CIRCOLARE TECNICA

MOTO GUZZI

SERIE V850 - V1000

142/G.
N° PROGR.

Dispositivo tendicatena
Chainstretcher device

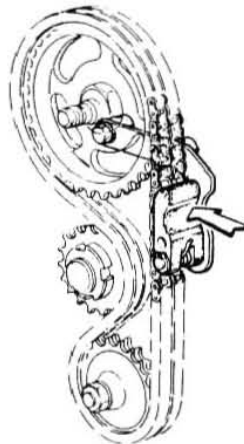
E' previsto in produzione il montaggio di un nuovo dispositivo tendicatena di distribuzione automatico. Il suddetto particolare ha il seguente codice di ordinazione:

COD. 30 05 78 10

Il nuovo particolare è intercambiabile con il precedente - cod. 13 05 82 00 e lo sostituisce a tutti gli effetti.

In produzione dai seguenti numeri di motore:

CALIFORNIA III: VT 032698

1000 GT : VT 024724

LE MANS 1000 : VV 016418

DISCO FRIZIONE/CORPO INTERNO FRIZIONE

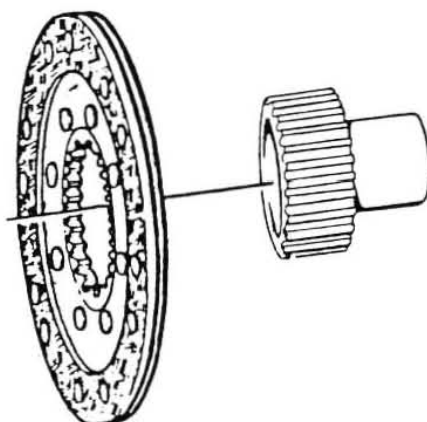
Per tutti i modelli delle serie in oggetto è previsto il montaggio di un nuovo corpo interno frizione e relativi dischi frizione. La modifica è stata introdotta a partire dai seguenti numeri di motore:

I nuovi particolari non sono singolarmente intercambiabili con i precedenti sono riconoscibili per il diverso profilo dei denti di accoppiamento.

The premodification items are not singularly interchangeable with the new ones, and they are recognizable by the different contour of the coupling teeth.

I suddetti nuovi particolari hanno i seguenti codici di ordinazione:

| <u>CODICE/CODE</u> | <u>Q.TA'/Q.TY</u> | <u>DENOMINAZIONE/DESCRIPTION</u> |
|--------------------|-------------------|---|
| 30 08 44 10 | 2 | Disco frizione Clutch plate |
| 30 08 18 10 | 1 | Corpo interno frizione Inner clutch body |
